1. Bieteranfragen mit Antworten des IB:

Frage zu Pos. 4.4.18:

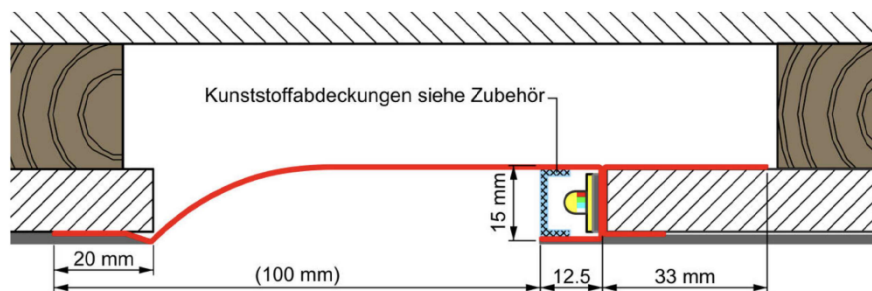
Wir bitten um ein Detail für die Voute.

ANTWORT: Prinzipskizze, keine Ausführungsplanung. Die Aussparung muss entsprechend vorgenannten, angebotenen Licht-Leisten ausgeführt werden.
